RELATÓRIO TÉCNICO N° 1710/2019 – DICOP/GECON Processo N° 8409815/2018

Assunto: Renovação da Licença de Operação para Posto de Revenda de Combustíveis e Derivados de Petróleo

Interessado: POSTO DUNAS LTDA.

Foto 10: Sump da boca de descarga do tanque, sem dispositivo para descarga selada.

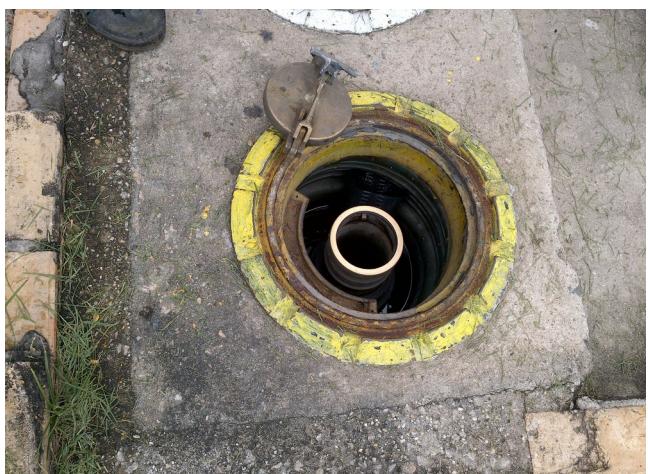
Observou-se câmaras de contenção (*sump*) instaladas nas bocas de visita dos tanques e nas bocas de descarga de combustível. Não foi visualizado dispositivo para descarga selada, previsto pela ABNT NBR 15138, o qual proporciona a operação estanque durante o descarregamento de combustível.

- X) Cronograma físico para a execução dos seguintes serviços de reparo no posto, observando o prazo máximo de 06 (seis) meses:
- a) Instalação de dispositivo para descarga selada em todos os bocais de descarga de combustível, fabricado conforme ABNT NBR 15138 e instalado conforme ABNT NBR 13783; b) Disponibilização de bandeja coletora de respingos no filtro de óleo diesel; c) Execução de pavimentação impermeável e instalação de canaletas de drenagem na área de descarga de combustível à distância; d) Substituição da extremidade de um dos terminais de respiro dos tanques, empregando válvula adequada para dispersão de gases.
